改善箇所説明図

《独立懸架式サスペンション》

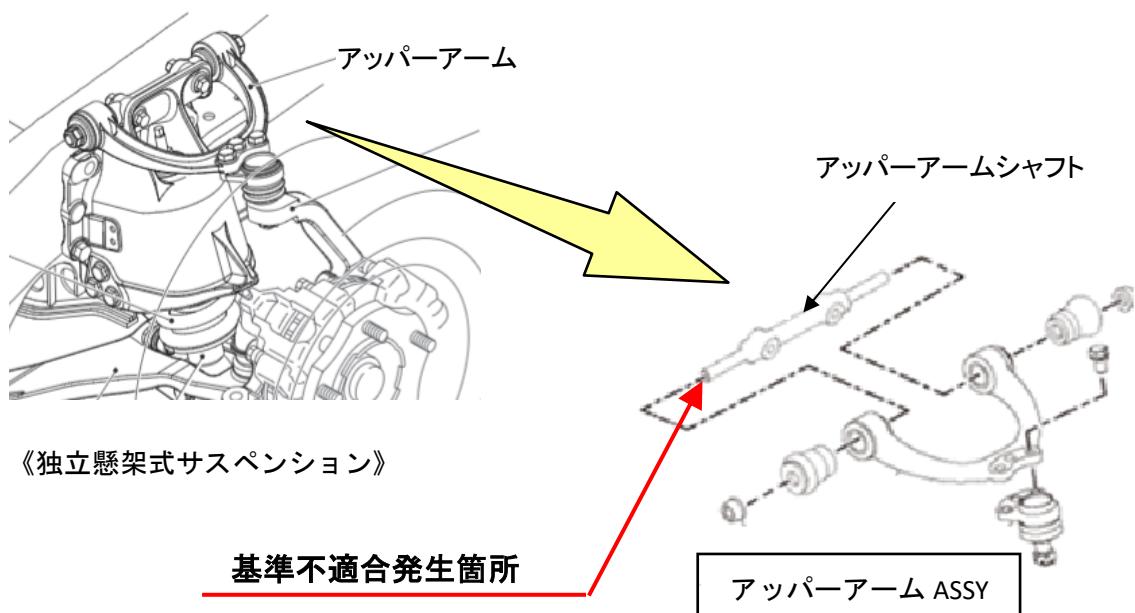
基準不適合発生箇所

独立懸架式サスペンションのアッパーアームシャフトにおいて、製造時の熱処理が不適切なため、当該部位の強度が不足しているものがある。そのため、走行中の振動や衝撃によってアッパーアームシャフトが折損し、最悪の場合、路面に脱落することがある。

また、アッパーアームが車両内側の部品と干渉して操縦安定性が低下し、バスにおいては、アッパーアームがブレーキパイプと干渉し、そのまま使用を続けると、ブレーキパイプが損傷し、ブレーキ液漏れに至りブレーキ機能が低下するおそれがある。

改善措置の内容

全車両、左右のアッパーアームシャフトの生産ロット刻印を点検し、製造不良の生産ロットであった場合、良品のアッパーアーム ASSY と交換する。

識別：作業完了車には、右側アッパーアームに白色ペイントを塗布する。
